東京電力(株)福島第一原子力発電所3号機
において長期保管した MOX 新燃料の健全性
に係る確認結果について

平成 22 年 7 月
原子力安全・保安院

東京電力(株)は、長期間保管した MOX 新燃料を原子炉に装荷したプルサーマルの実施を計画している。このように長期間保管した MOX 新燃料を原子炉に装荷し使用するに当たって、東京電力(株)は当該 MOX 燃料の健全性の評価、検査を行い、本年5月21日に「福島第一原子力発電所3号機において長期間保管した MOX 新燃料の健全性に係る評価・検査報告書」(以下「評価・検査報告書」という。)を原子力安全・保安院(以下「保安院」という。)に提出した。

図4. 1-1 燃料棒の出力・燃焼度

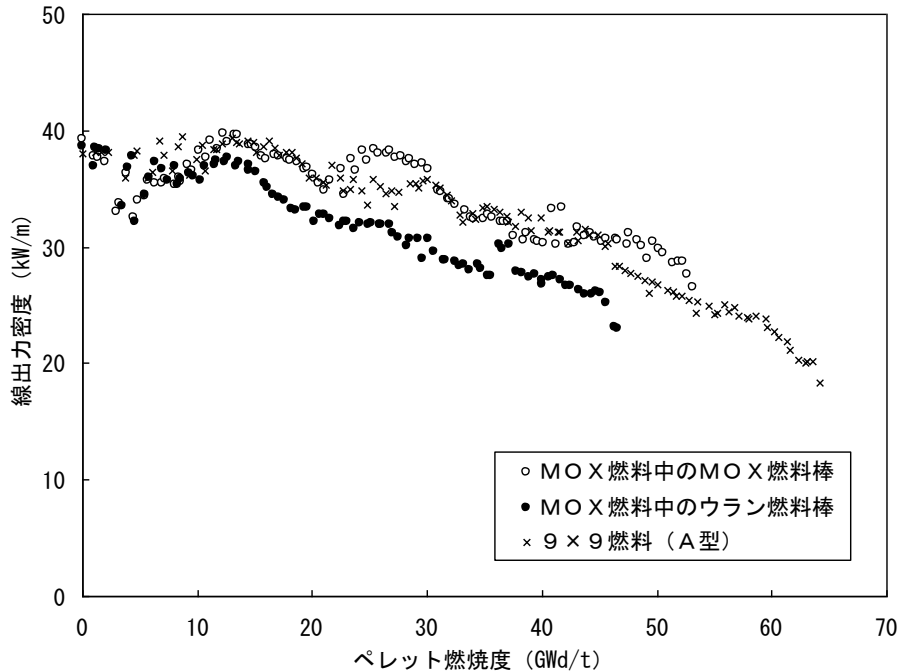
福島第一原子力発電所3号機の次サイクルである第25サイクルから第27サイクルに MOX 燃料を装荷した場合(想定した MOX 燃料については表4. 1-2参照)について、サイクルごとに炉心評価を実施している。図4. 1-1に炉心内の燃料棒が経験する出力・燃焼度を示すが、全ての燃料棒について、設置変更許可解析で用いられている設計出力履歴に包絡されるとしている。

評価条件については、長期保管による MOX 燃料の組成変化及びヘリウム生成・放出量の増加による影響が適切に考慮されており、評価手法については、MOX 燃料の採用に係る設置変更許可時と同様の手法を用いていること及び長期保管による影響を踏まえても適用できることを確認した。また、評価結果は判断基準を満足しており、長期保管した MOX 燃料の機械設計に係る評価は妥当であることを確認した。

図4. 1-2 最大価値制御棒 1 本引き抜き時の実効増倍率の燃焼変化(第 25 サイクル)

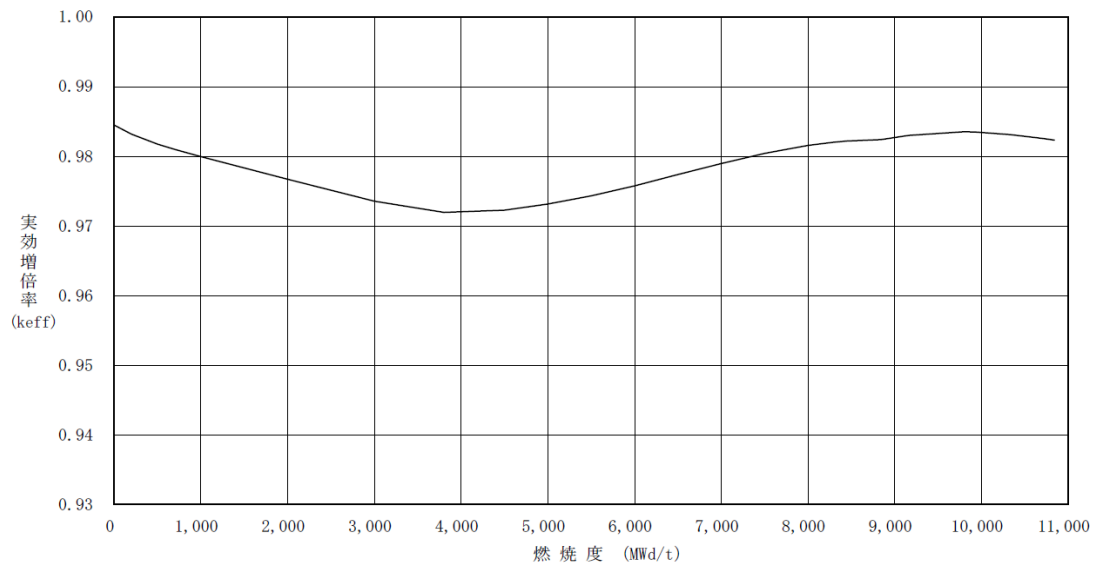
停止余裕については、表4. 1-4に示すとおり、第25から第27サイクルの炉心において、最大反応度価値を有する制御棒1本が完全に引き抜かれた場合でも炉心を未臨界にできとしている。代表例として図4. 1-2に第25サイクルの最大価値制御棒 1 本引き抜き時の実効増倍率の燃焼変化を示す。

評価条件については、長期保管による MOX 燃料の組成変化の影響が適切に考慮されており、評価手法については、MOX 燃料の採用に係る設置変更許可時と同等の手法を用いていること及び長期保管による影響を踏まえても適用できることを確認した。また、評価結果は判断基準を満足しており、長期保管した MOX 燃料を装荷した場合の原子炉の核設計に係る評価は妥当であることを確認した。

図4. 1-3(1) スクラム特性(サイクル早期炉心)

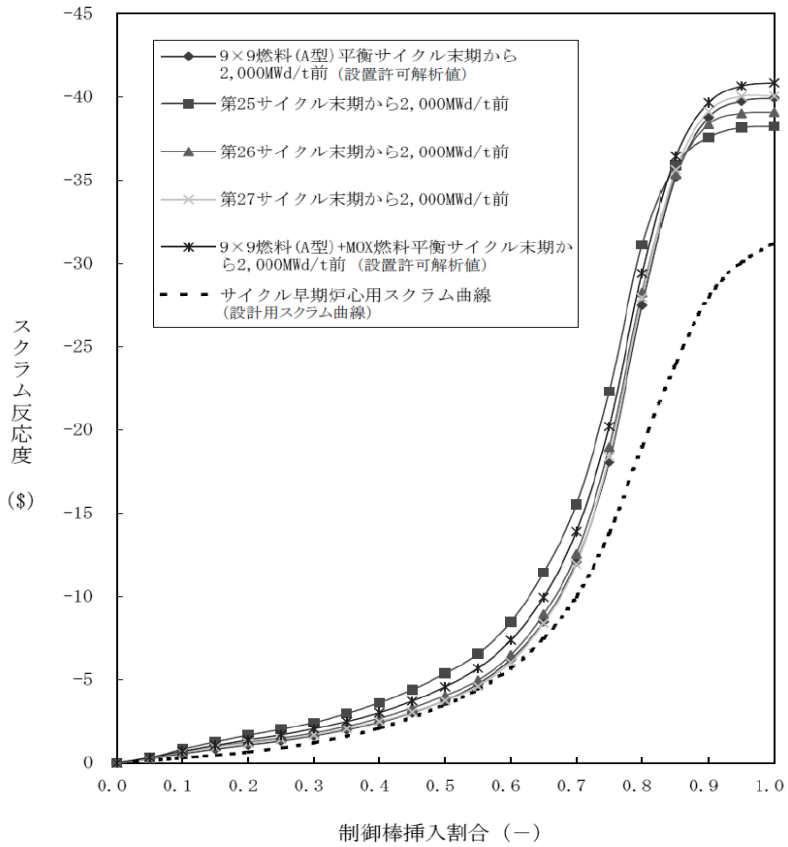
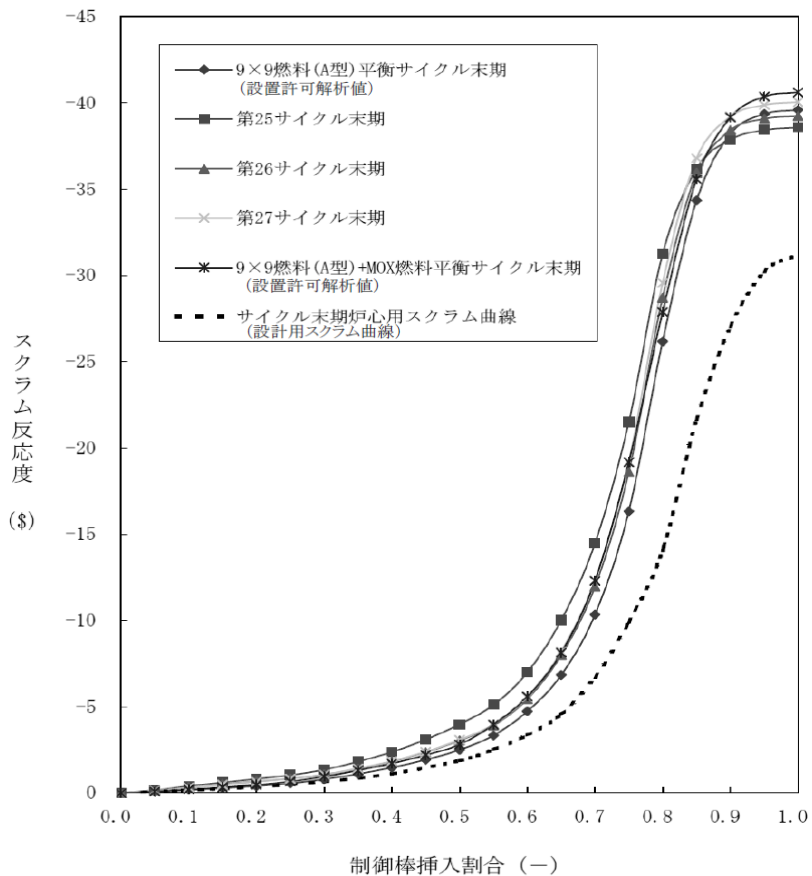
また、スクラム特性については、図4. 1-3に示すとおり、第25から第27サイクルのスクラム反応度曲線はサイクル早期及び末期炉心それぞれの設計用スクラム反応度曲線に包絡されているとしている。

図4. 1-4(1) 減速材ポイド係数(サイクル初期炉心)

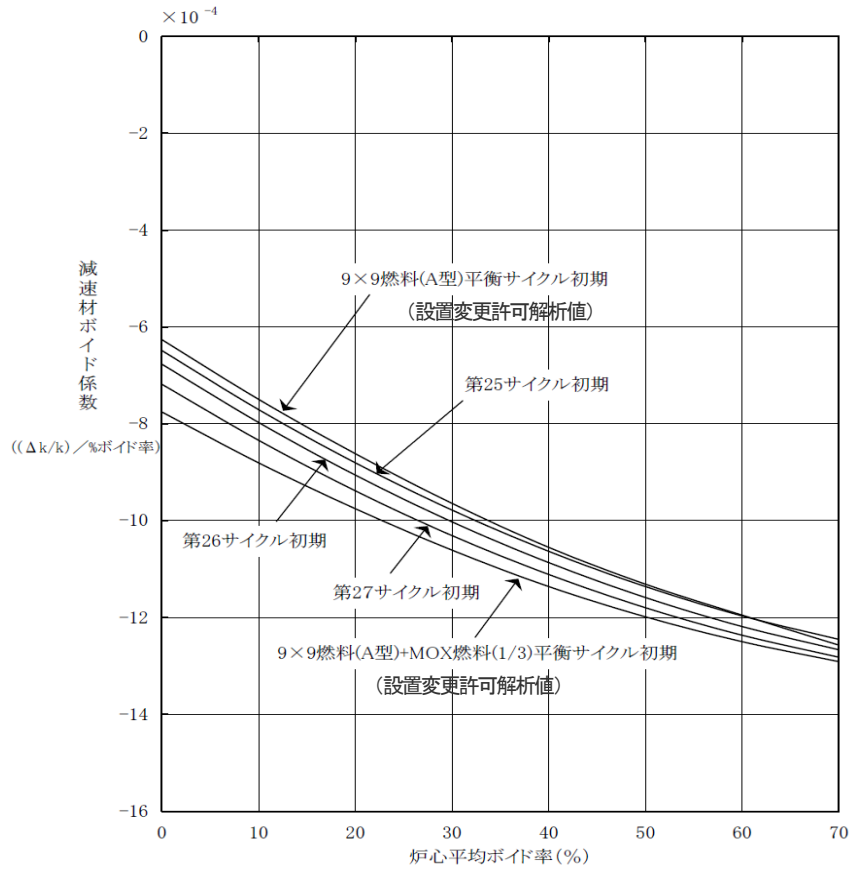
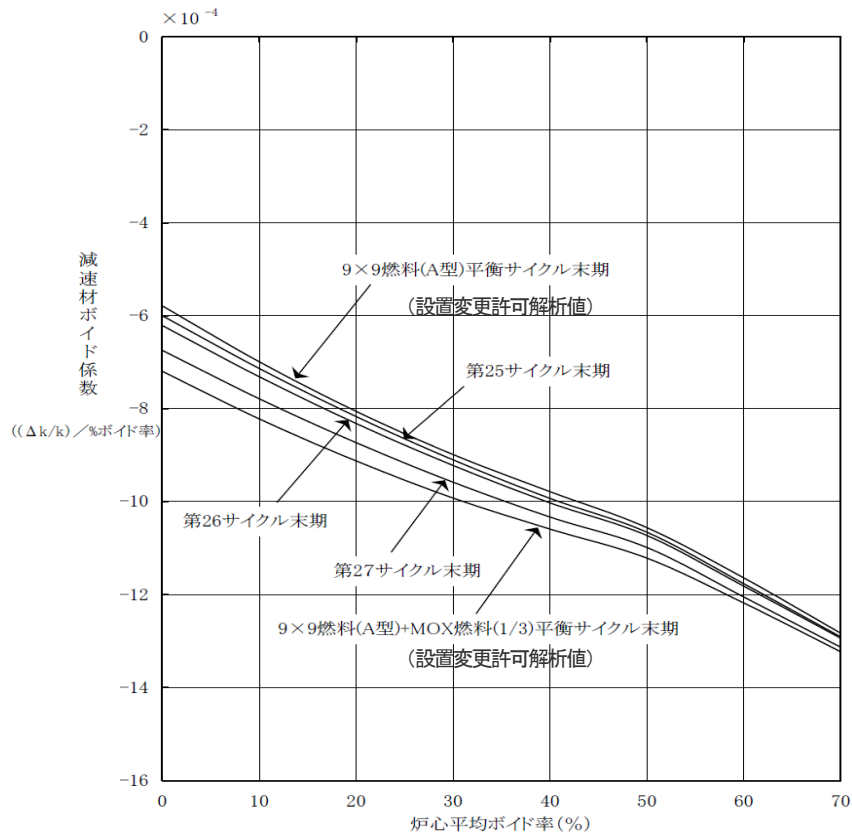
反応度フィードバック特性としての、減速材ボイド係数(図4. 1-4)、及びドブプラ係数(表4. 1. -5)並びにこれらの反応度係数を総合した出力反応度係数(表4. 1-6)はサイ

図4. 1-5 最小限界出力比の燃焼変化(第25サイクル)

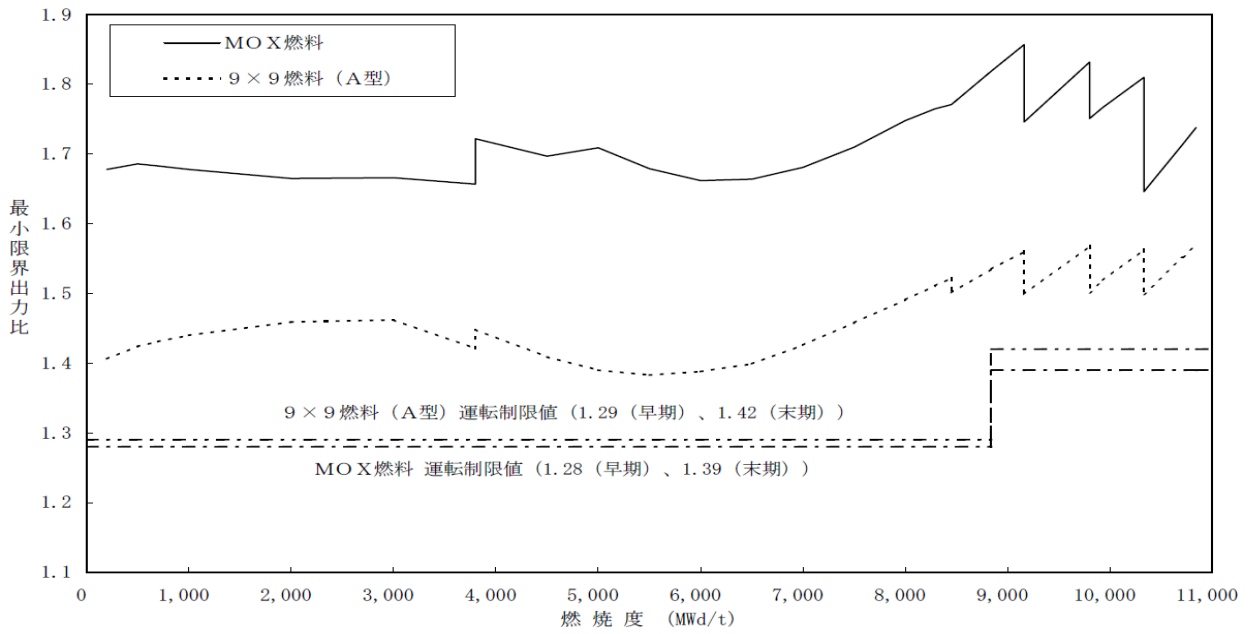
また、通常運転時の MCPR の制限(OLMCPR)と最大線出力密度の制限(44kW/m)については、表4. 1-9に示すとおり、第25から第27サイクルにおいてこれを満足して運転可能であるとしている。通常運転時のこれらの熱的制限値を遵守することで、「4. 1. 6 安全評価」に示すように運転時の異常な過渡変化時においても、原子炉冷却系、原子炉停止系、計測制御系及び安全保護系の機能とあいまって、燃料の許容設計限界を超えることはないとしている。なお、代表例として図4. 1. -5に第25サイクルの MCPR の燃焼変化を、図4. 1-6に第25サイクルの最大線出力密度の燃焼変化を示す。MCPR 及び最大線出力密度は、保安規定で管理することが定められている項目であり、運転中に制限値を満足していることを確認している。

評価条件については、長期保管による MOX 燃料の組成変化に伴う燃料の反応度特性に与える影響が適切に考慮されており、評価手法については、MOX燃料の採用に係る設置変更許可時と同様の手法を用いていること及び長期保管による影響を踏まえても適用できることを確認した。また、評価結果は判断基準を満足しており、長期保管した MOX 燃料を装荷した場合の原子炉の熱水力設計に係る評価は妥当であることを確認した。

図4.1-7 使用済 MOX 燃料の崩壊熱

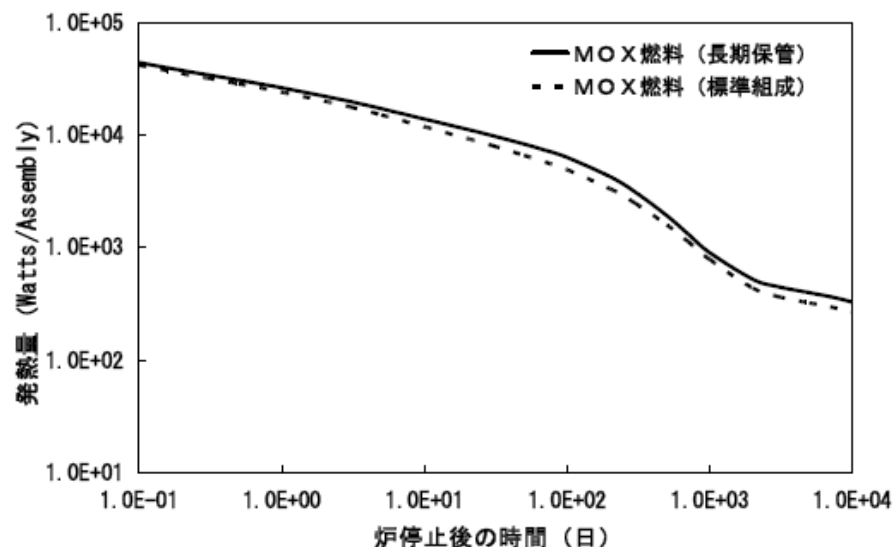
使用済燃料貯蔵設備の冷却性については、図4.1-7に示すとおり、長期保管した MOX 燃料が使用済燃料となった際の崩壊熱が標準組成の使用済 MOX 燃料より大きくなることから、評価を実施し、表4.1-12に示すとおり、評価基準を満足することを確認したとしている。

MOX 燃料の採用に係る設置変更許可と同様の手法により長期保管による MOX 燃料の組成変化による影響を適切に考慮した評価が行われているとともに、評価結果は判断基準を満足していることから、長期保管した MOX 燃料を装荷した場合の使用済燃料貯蔵設備の未臨界性及び冷却性に係る評価は妥当であることを確認した。

図4. 1-8 ORIGEN2による各種燃料の崩壊熱評価結果とGE+3σ崩壊熱の比較

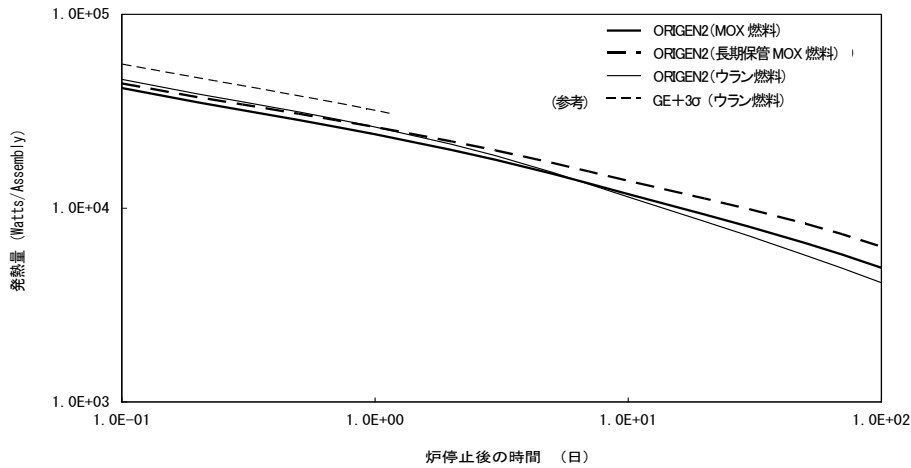
解析の入力条件のなかで MOX 燃料の長期保管の影響を受けることが想定される項目としては崩壊熱の時間変化があるとしている。図4. 1-8に示すとおり、長期保管 MOX 燃料とウラン燃料の崩壊熱を比較すると炉心取り出し後数日間はウラン燃料が高く、この間に解析における判断基準に係る評価値が現れること、また、評価ではこれらより保守的な崩壊熱(GE+3σ 等)を使用していること、さらに、ギャップ熱伝達係数は、保守的な解析条件を使用することから、設置変更許可時の評価を上回ることはなく、判断基準を満足しているとしている。

MOX 燃料の採用に係る設置変更許可時と同様の手法により、長期保管による MOX 燃料の組成変化による影響を適切に考慮した評価が行われているとともに、評価結果は判断基準を満足しており、長期保管された MOX 燃料を装荷した場合の原子炉施設の安全保護系及び原子炉停止系等並びに工学的安全施設等の設計に係る評価は妥当であることを確認した。

図4. 1-9 長期保管 MOX 燃料の原子炉冷却材喪失時の破裂判定

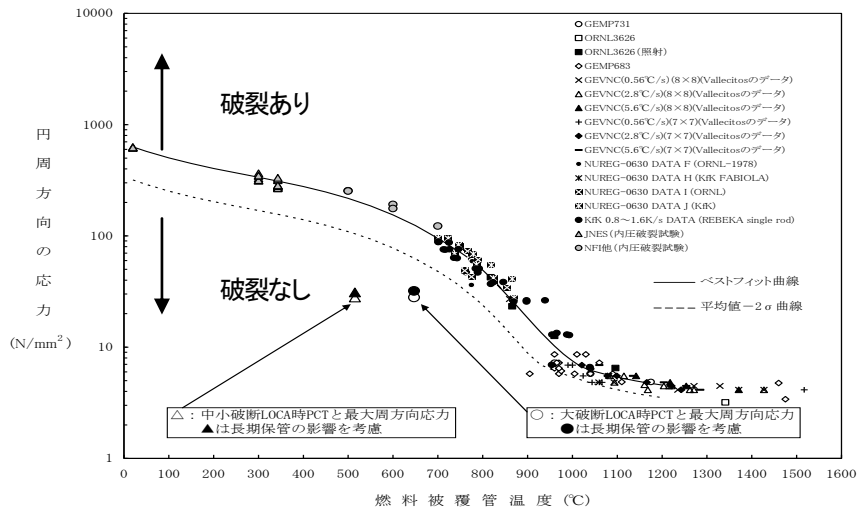
また、原子炉冷却材喪失の解析で行っている燃料被覆管の破裂の発生の有無については、長期保管に伴うヘリウム放出の増加により燃料棒内圧が高くなるため影響評価を実施し、図4. 1-9に示すとおり、破裂判定曲線を下回っていることから燃料の破裂は発生しないとしている。

図1-2 UMF3外観確認結果(軸方向・斜め方向の擦れ跡)

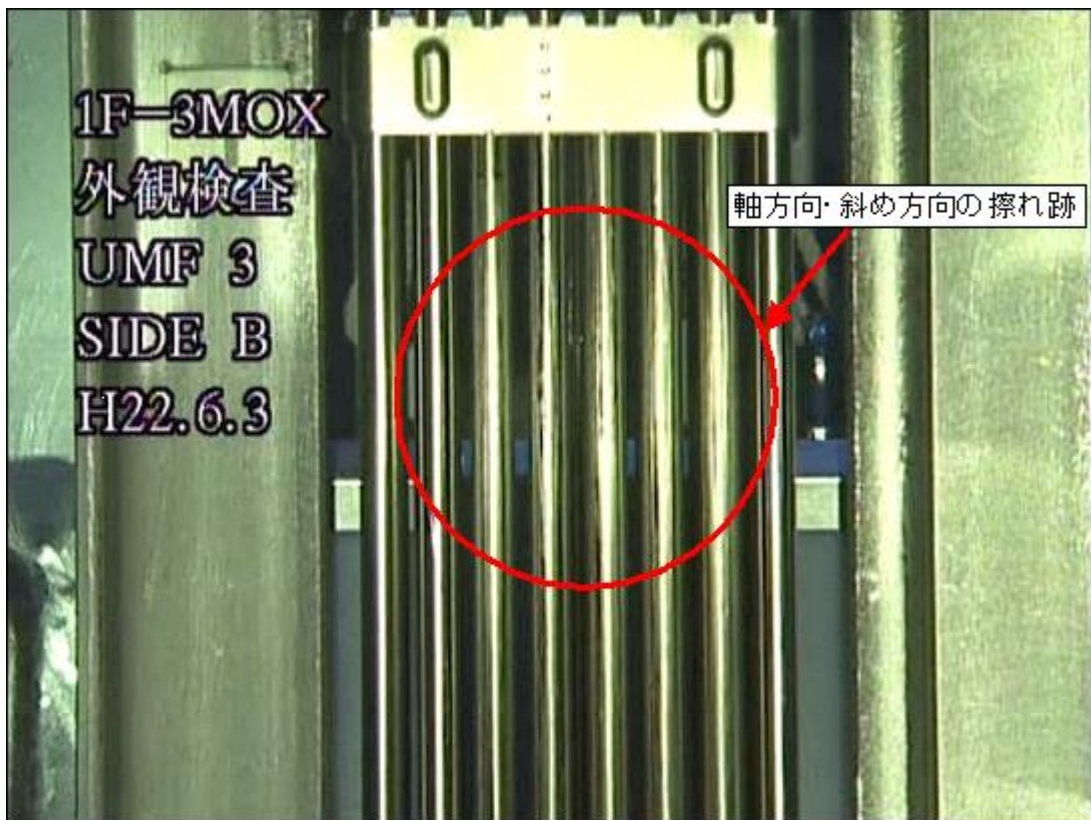
これら3体については、燃料棒表面は金属光沢が認められ、また、判断基準を満足するものであることを確認した(図1-1から図1-4)。

図2 ファイバースコープによる内部確認箇所

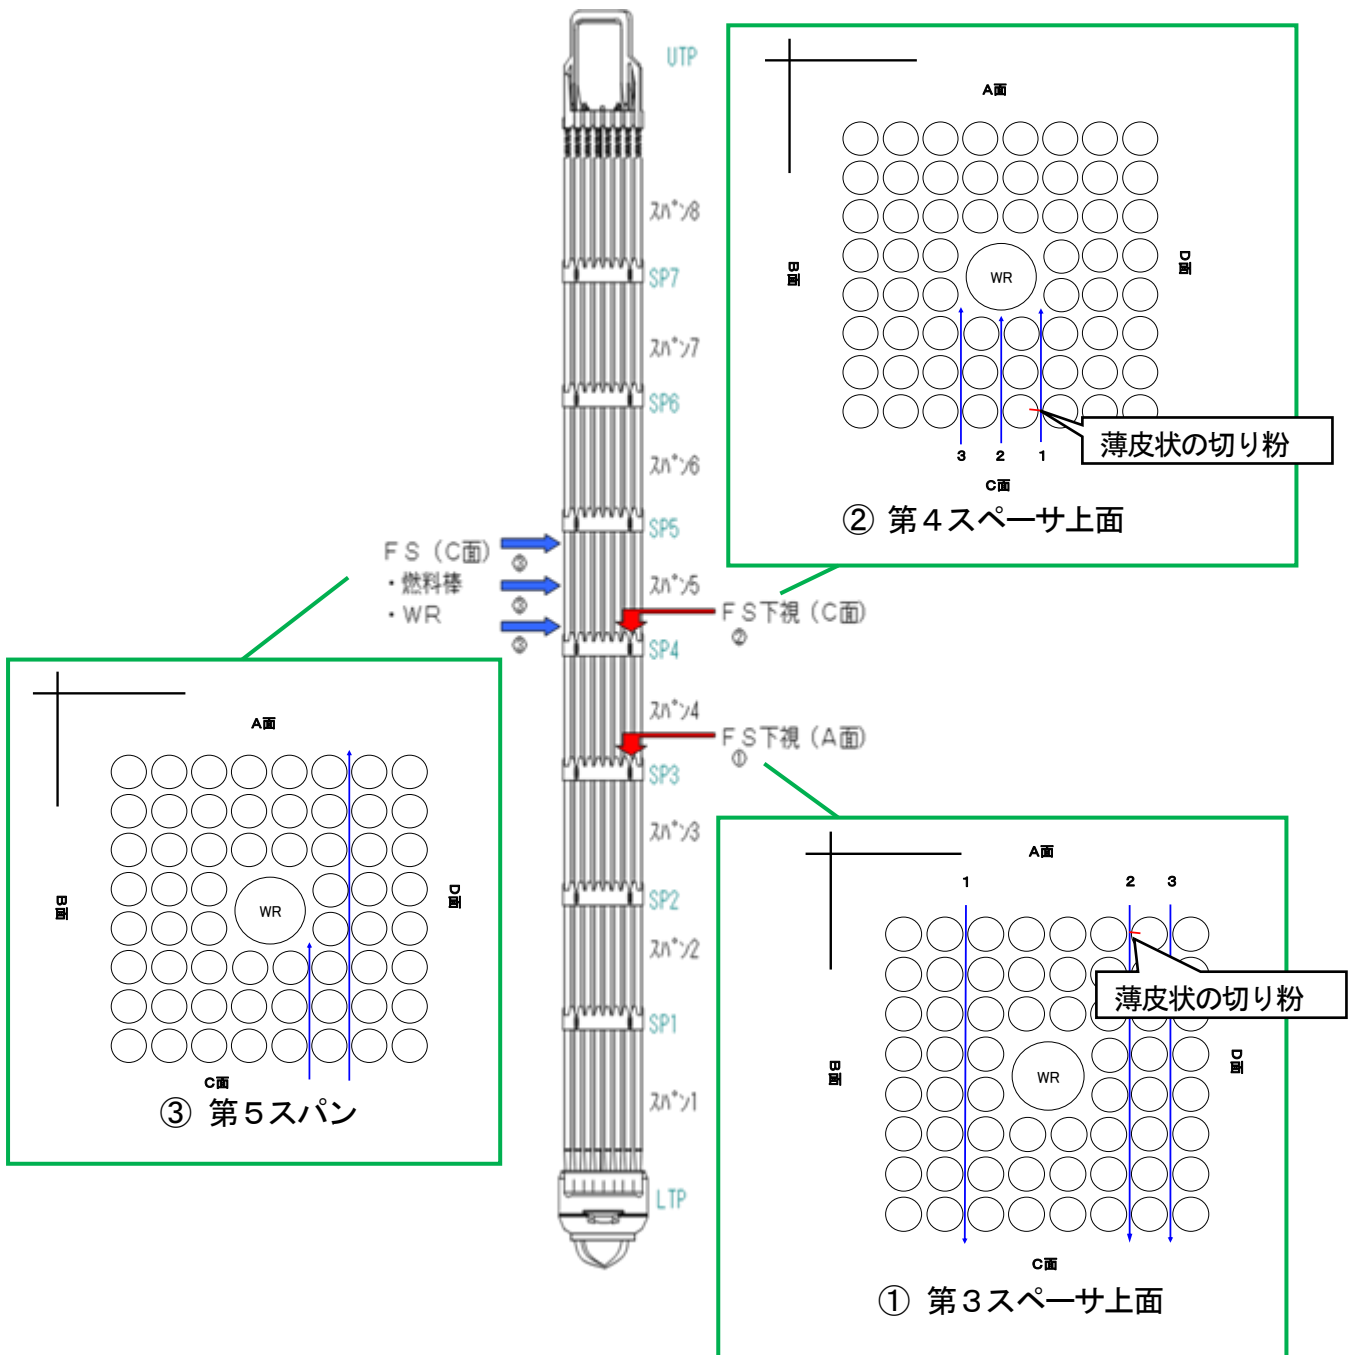
異物の有無の確認に加え、東京電力(株)の確認において認められた薄皮状の切り粉についても確認を行うため、第3スペーサ上面及び第4スペーサ上面のそれぞれ3経路を確認箇所を選定した。確認箇所を図1に示す。

図3-1 ファイバースコープ観察例

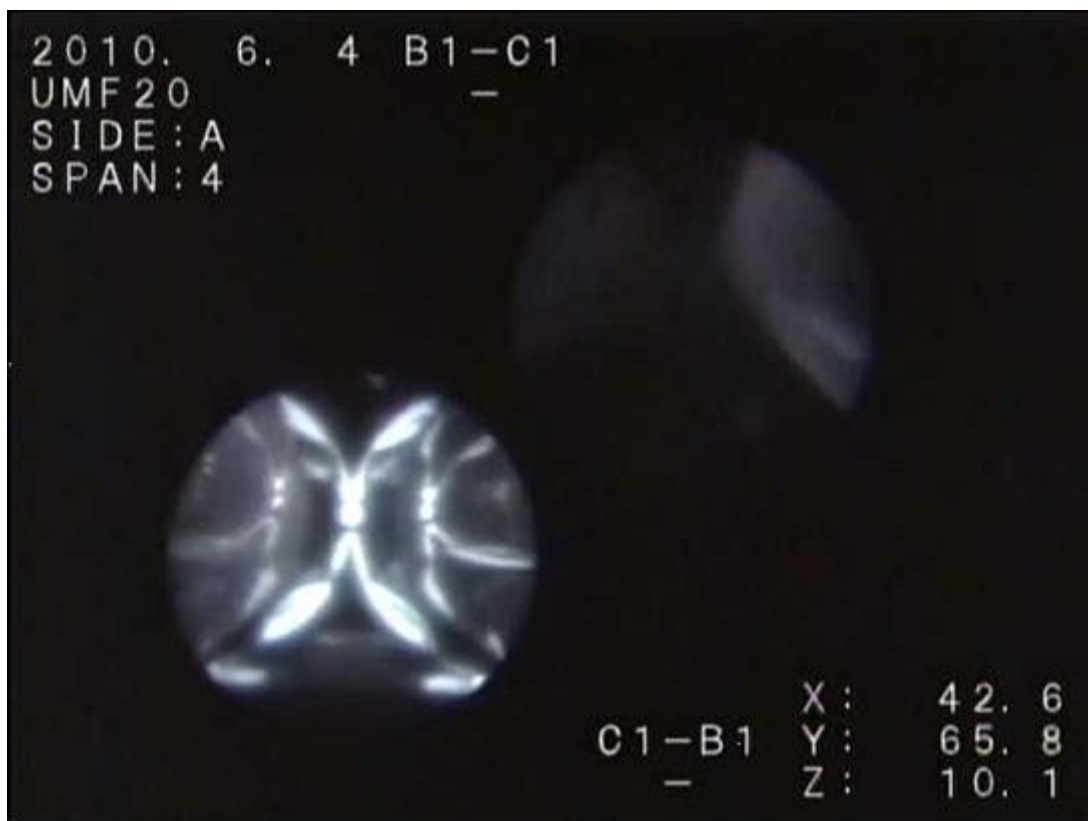
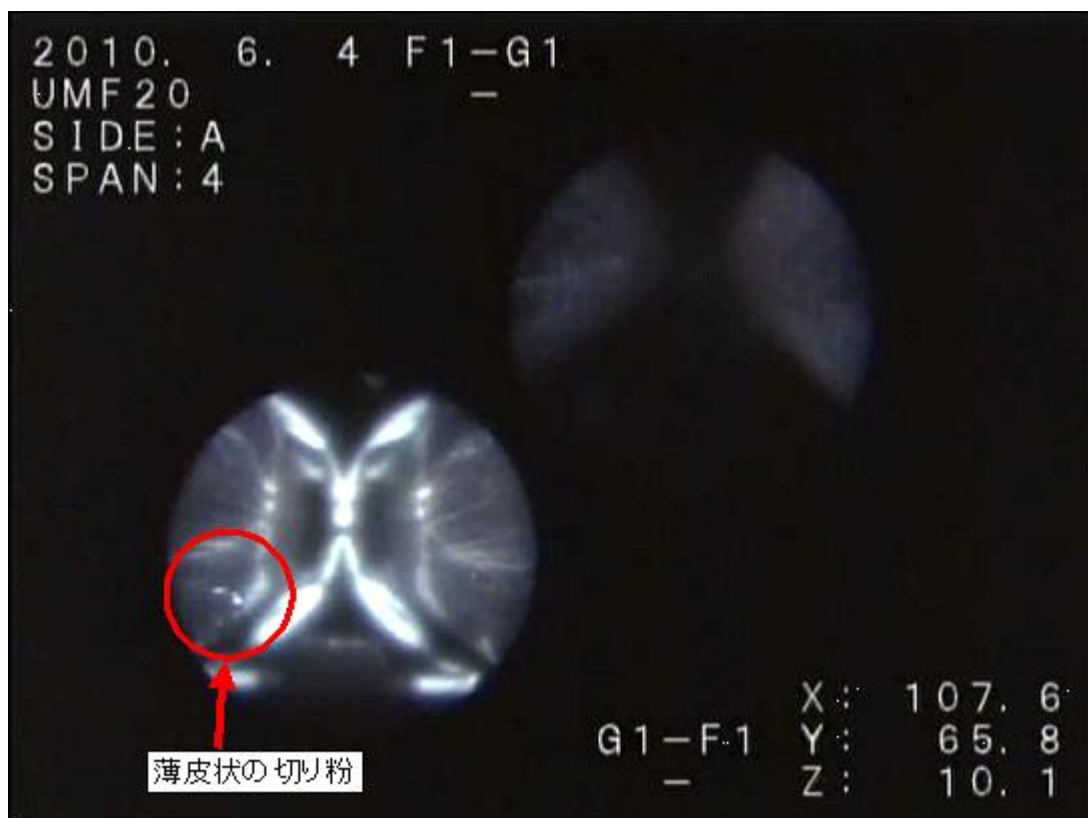
第3スペーサ上面及び第4スペーサ上面を確認した結果、東京電力(株)の報告と同様に、薄皮状の切り粉は認められたものの、その他の異物等は認められなかった(図3-1及び図3-2)。
